Mission régionale d'autorité environnementale

**AVIS DÉLIBÉRÉ SUR LE  
PROJET DE CENTRALE PHOTOVOLTAÏQUE DES RAIRIES  
PORTÉ PAR LA SOCIÉTÉ GÉNÉRALE DU SOLAIRE 149  
SUR LA COMMUNE DES RAIRIES(49)**

**n° PDL 016889 / A P**

Plan d'implantation du projet (source : Étude d'impact)

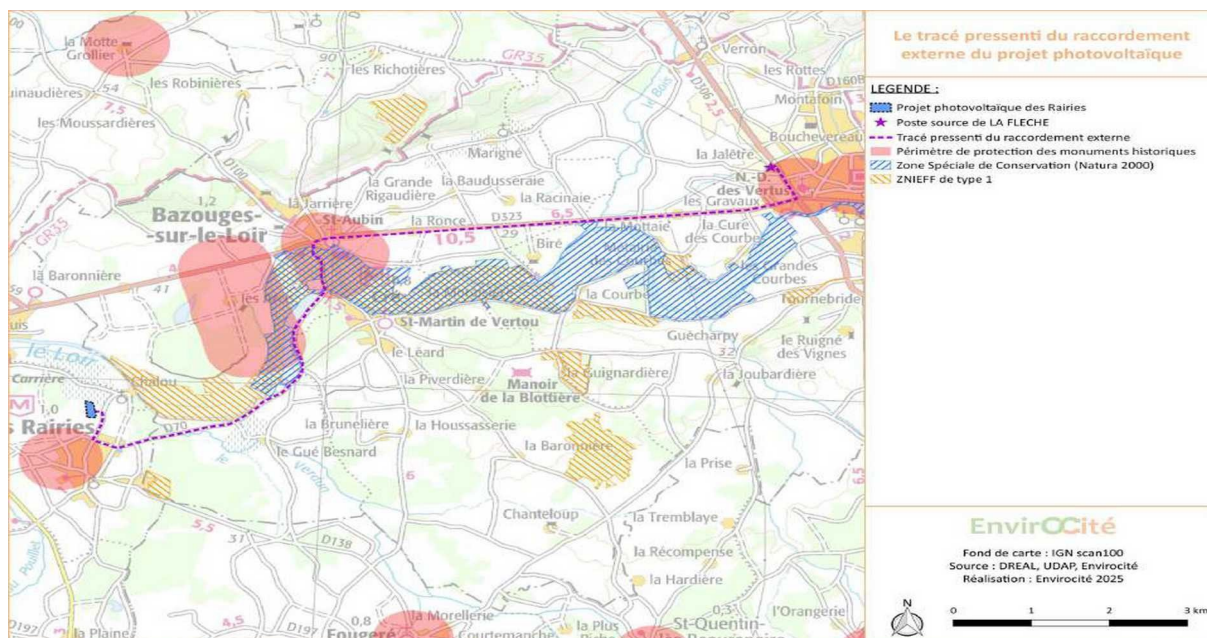
Les secteurs ouest sont évités en amont par la variante 3, retenue, ainsi que l'ensemble des haies périphériques. Toutefois, la distance entre les haies/boisements et les infrastructures de la centrale n'est pas précisée<sup>18</sup>.

Toutefois, l'impact spécifiquement lié à la création de l'accès à l'est, au milieu de la chênaie et à proximité immédiate d'une haie à conserver au PLUi (bordant le sud de la parcelle OB n°332), n'est pas spécifiquement étudié).

Toutefois, l'ensemble des variantes présente le même accès à créer, par l'est, ne réutilisant pas le chemin existant moins de 100 m au nord et traversant un secteur de chênaie mixte, identifié à forts enjeux pour la flore, les chiroptères, les reptiles et l'avifaune nicheuse et longeant une haie protégée au PLUi. Le dossier explique que les préconisations paysagères visent un accès unique par la voie existante au sud afin notamment de limiter au maximum les travaux de redimensionnement (en termes d'emprise de voirie notamment) et demandent d'éviter l'accès par l'est préexistant (sentier aujourd'hui non dimensionné pour un accès chantier ou exploitation et en limite d'un lieu de vie). Puis, il précise que les contraintes topographiques du site ne permettent pas l'utilisation de l'accès sud et que, pour préserver les habitants situés à l'est, un nouvel accès est prévu, au milieu du boisement de chênes.

Le choix de créer un nouvel accès au travers de la chênaie, présentant les incidences les plus importantes pour la biodiversité et pouvant impacter une haie protégée au PLUi, doit être davantage expliqué et de nouvelles variantes, moins impactantes, pourraient utilement être étudiées.

Les haies et boisements périphériques sont conservés par le projet. Toutefois, les distances des infrastructures de la future centrale solaire à ces haies et boisements, permettant de garantir leur pérennité

et leurs pleines fonctionnalités écologiques, ne sont pas précisées. Le projet gagnerait à prévoir une distance minimale entre la piste et les haies/boisements (au moins 10 m) qui entourent la ZIP.

- ***de justifier le choix du site retenu, au regard des enjeux écologiques importants en présence, et de proposer de nouvelles variantes, en particulier au niveau de l'accès au parc et des impacts liés à l'application des OLD ;***

- ***de justifier davantage la conformité du projet au PLUi d'Anjou Loir et Sarthe et au Sradet des Pays de la Loire ;***
- ***de définir une distance minimale entre les infrastructures du parc et les haies et boisements périphériques ainsi qu'une période de moindre impact pour l'entretien des haies ;***

Niveaux d'enjeux floristiques et faunistiques (source : Étude d'impact)

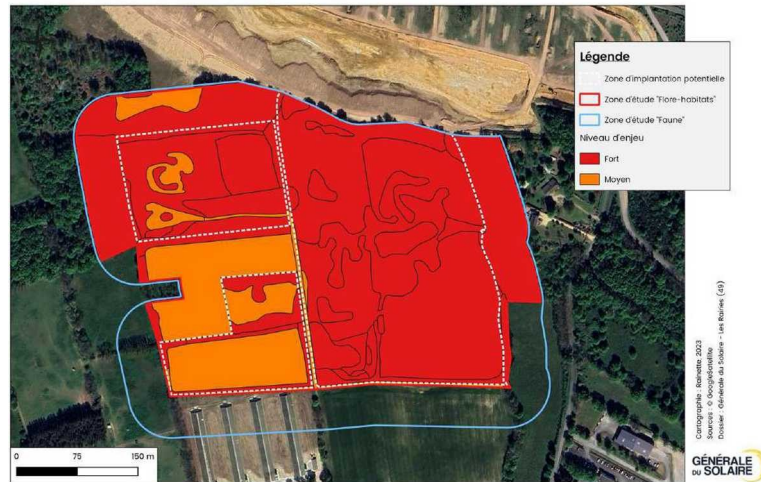
L'étude estime ainsi que les impacts bruts sont forts pour l'avifaune nicheuse des milieux semi-ouverts (Bruant jaune, Linotte mélodieuse, Chardonneret élégant, Alouette lulu...) et arborés (Tourterelle des bois, Pic mar, Pic épeichette), ainsi que pour les reptiles et les chiroptères (quatre gîtes arboricoles potentiels sont présents au nord et au sud des panneaux photovoltaïques, hors de la zone clôturée, dont un en limite de clôture).

Les impacts des OLD sont notamment importants sur la faune au vu des secteurs concernés : la chênaie, les haies sud et la zone humide potentielle. Même si les défrichements ne concernent pas la strate arborée, les strates herbacées et arbustives seront débroussaillées puis entretenues régulièrement, entraînant une perte de leurs fonctionnalités et une altération de l'effet de « lisière ».

La MRAe constate l'absence d'impacts résiduels affichés dans l'étude d'impact pour les chiroptères dont une zone de chasse importante est pourtant concernée, dont des secteurs de gîtes seront soumis à débroussaillage (OLD) et dont le devenir d'un gîte potentiel situé au niveau de la future clôture n'est pas précisé. Une justification plus poussée est attendue.

- ***de revoir l'évaluation des impacts résiduels sur les chiroptères en intégrant en particulier la destruction de zones de chasse, le possible phénomène d'aversion, l'impact des OLD et de la pose de la clôture sur les secteurs de gîtes arboricoles potentiels et de mener une nouvelle démarche « éviter-réduire-compenser » ;***
